令和 8 年 10 月 16 日  
堺 市

東文化会館文化棟ホール制御機器ほか更新工事（その 2）の設計図書の  
訂正について（通知）

工事名称：東文化会館文化棟ホール制御機器ほか更新工事（その２）

| 堺市 建築都市局 建築部 | 図面番号                        | E/O9 |             |  |

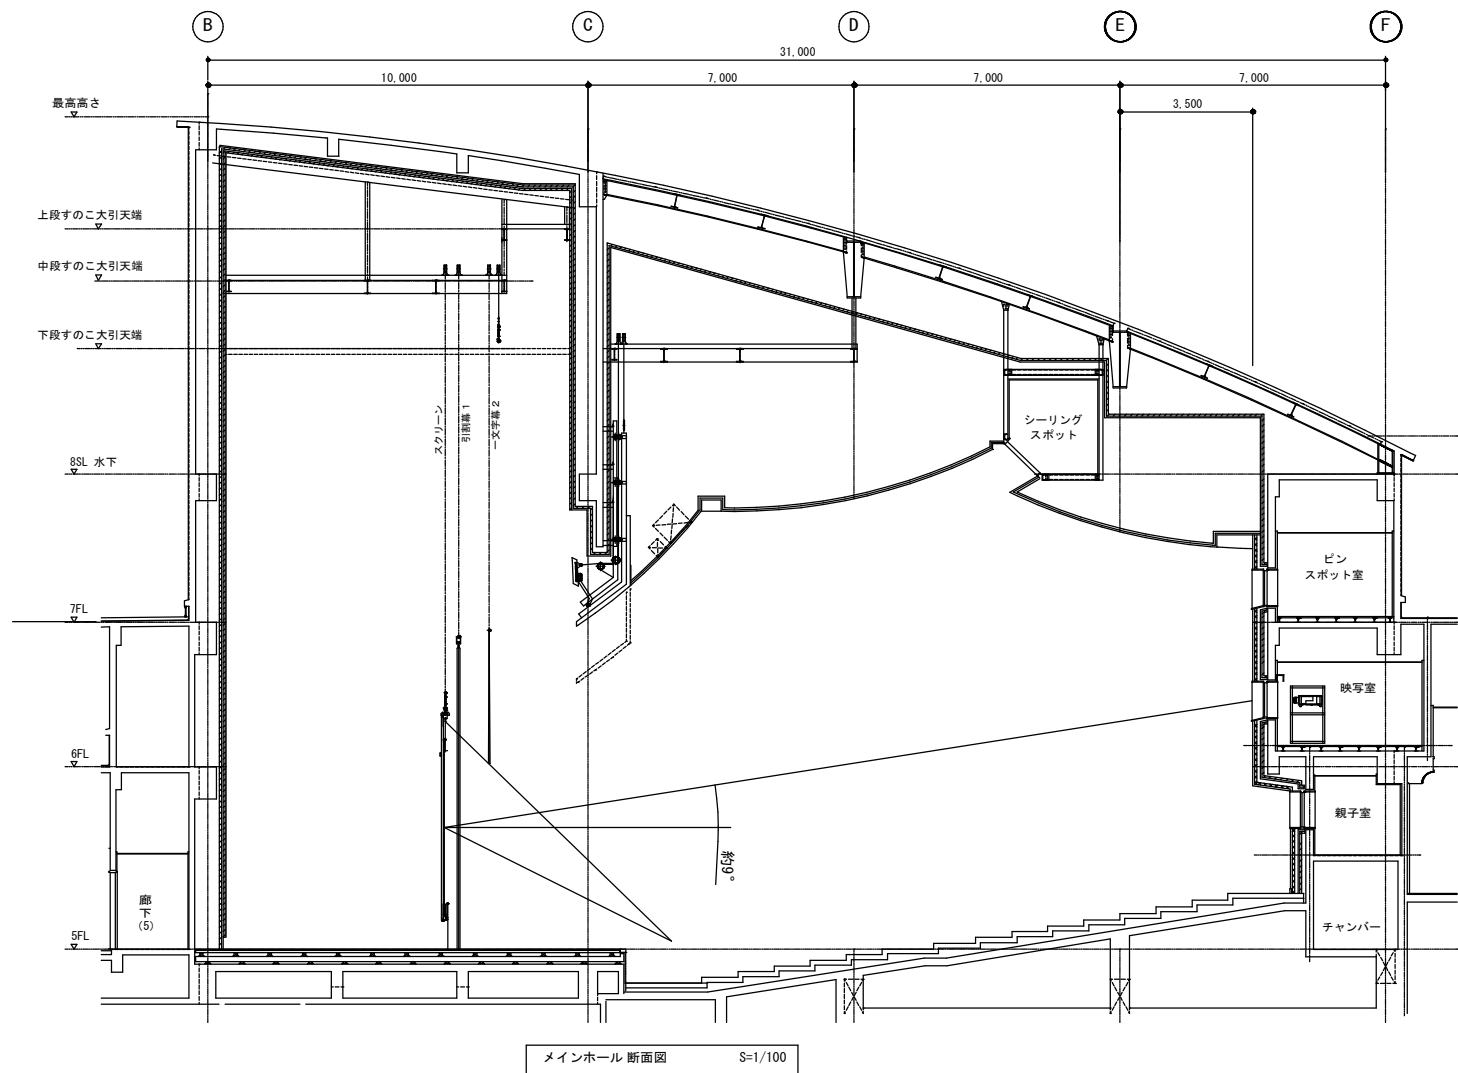
| 図面No. | 図面名称                | 訂正箇所                          | 誤                                                                                                                                       | 正                                                                          | 備考 |
|-------|---------------------|-------------------------------|-----------------------------------------------------------------------------------------------------------------------------------------|----------------------------------------------------------------------------|----|
| E/09  | 映像設備 機器仕様・６階大ホール断面図 | 機器仕様 表示素子<br>有効表示域サイズ         | 0.8型DLPチップ×３（アスペクト比）16：10                                                                                                               | 0.8型DLPチップ×１（アスペクト比）16：10                                                  | 修正 |
| E/09  | 映像設備 機器仕様・６階大ホール断面図 | 機器仕様 投写レンズ<br>レンズ仕様<br>スローレシオ | 2.57-5.00：1（PT-RQ32KJ/RQ22KJ）（アスペクト比：16：10）<br>2.40-4.66：1（PT-RZ31KJ/RZ21KJ）（アスペクト比：16：10）<br>2.59-5.05：1（PT-RS30KJ/RS20KJ）（アスペクト比：4：3） | 2.07-3.38：1（ET-C1T700）（アスペクト比：16：10）<br>3.30-6.60：1（ET-C1T800）（アスペクト比：4：3） | 修正 |
| E/09  | 映像設備 機器仕様・６階大ホール断面図 | 機器仕様 光出力                      | 14,000lm [ノーマル]<br>11,200lm [ECO]                                                                                                       | 12,000lm [ノーマル]<br>9,600lm [ECO]                                           | 修正 |

#### 機器参考姿図

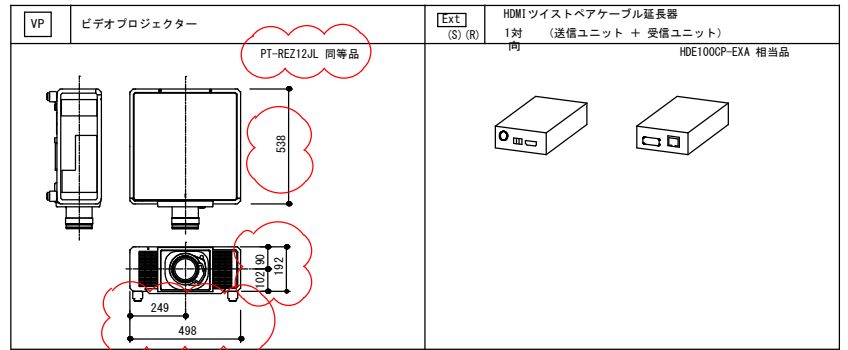
| 図面No. | 図面名称                | 訂正箇所                          | 誤                                                                                                                                       | 正                                                                          | 備考 |
|-------|---------------------|-------------------------------|-----------------------------------------------------------------------------------------------------------------------------------------|----------------------------------------------------------------------------|----|
| E/09  | 映像設備 機器仕様・６階大ホール断面図 | 機器参考姿図 ビデオプロジェクター<br>品番及び寸法   | PT-RZ14KJ 同等品、570×550×220（110+110）                                                                                                      | PT-REZ12JL 同等品、538×498×192（102+90）                                         | 修正 |
